COMMESSA Comune di VILLASANTA Provincia di MONZA e BRIANZA Messa in sicurezza/rifacimento copertura Aula Magna e Palestra c/o la Scuola Elementare "Aldo Villa" di Via Ada Negri
---	---

DOC. N° R.T.D.	ELABORATO Perizia Suppletiva di Variante n°1 - Relazione tecnico descrittiva -
TIPOLOGIA DI PROGETTAZIONE: FASE DI PROGETTAZIONE: ARCHITETTONICA <input checked="" type="checkbox"/> STRUTTURALE <input type="checkbox"/> PRELIMINARE <input type="checkbox"/> DEFINITIVA <input type="checkbox"/> ESECUTIVA <input checked="" type="checkbox"/>

LAVORI: **LAVORI DI MESSA IN SICUREZZA / RIFACIMENTO DELLA COPERTURA AULA MAGNA E PALESTRA C/O SCUOLA ELEMENTARE A. VILLA DI VIA ADA NEGRI 4**

Immagine 6 - Planimetria area d'intervento Variante

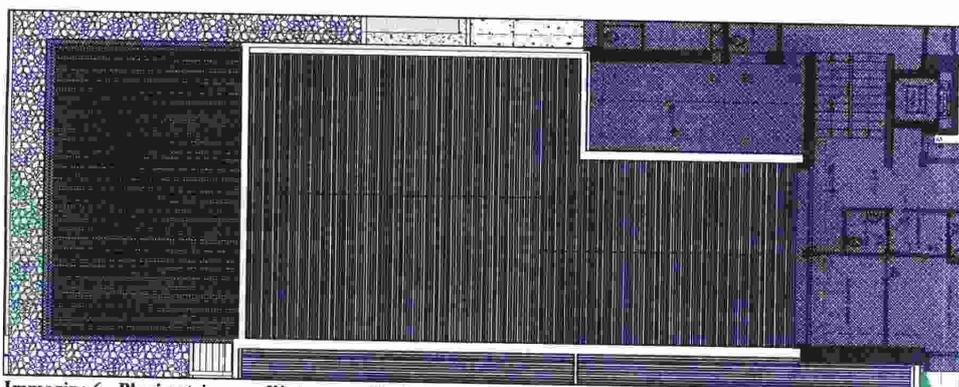
Nel corso dell'esecuzione delle opere di cui al progetto esecutivo, approvato con Deliberazione di Giunta Comunale n°42 del 08.04.2015, ed al relativo contratto d'appalto del 02.08.2016, n°1419 di repertorio e prot. n°15378, è sopravvenuta, in corso di esecuzione e non prevista e prevedibile a livello progettuale, la necessità di procedere alla rimozione del doppio manto impermeabile presente sul solaio di copertura del locale "Aula Magna".

In particolare, la necessità di procedere alla opere in variante sopra brevemente indicate è insorta a causa della presenza di sacche d'acqua meteorica, compartimentate tra i due strati impermeabili e circostanziate in porzioni diffuse, seppur non collegate fra loro, della copertura.

La presenza di acqua interstiziale nel manto impermeabile esistente avrebbe, nel tempo, potuto manifestare rilasci d'acqua nell'ambiente sottostante, con conseguente notevole difficoltà di ricerca perdita che avrebbe inevitabilmente comportato la rimozione dell'intero pacchetto di copertura posto in essere nel presente progetto esecutivo, con un ingente dispendio di risorse economiche.

- ✓ Rimozione manto impermeabile compreso abbassamento al piano di carico, escluso carico e trasporto alle discariche: in guaina bituminosa - cartonfeltro.

[Manto impermeabile esistente sovrastante la copertura del locale "Aula Magna"]

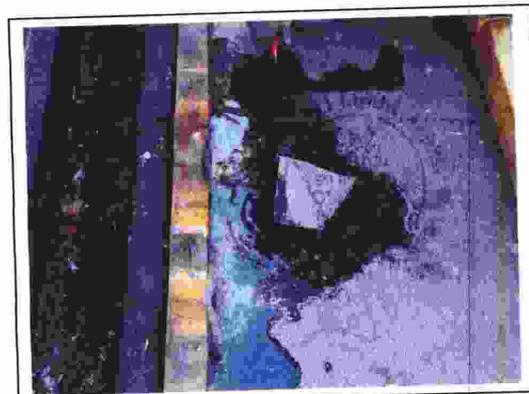
- ✓ Carico materiali provenienti da demolizioni misurato su automezzo escluso trasporto alle discariche: a mano.
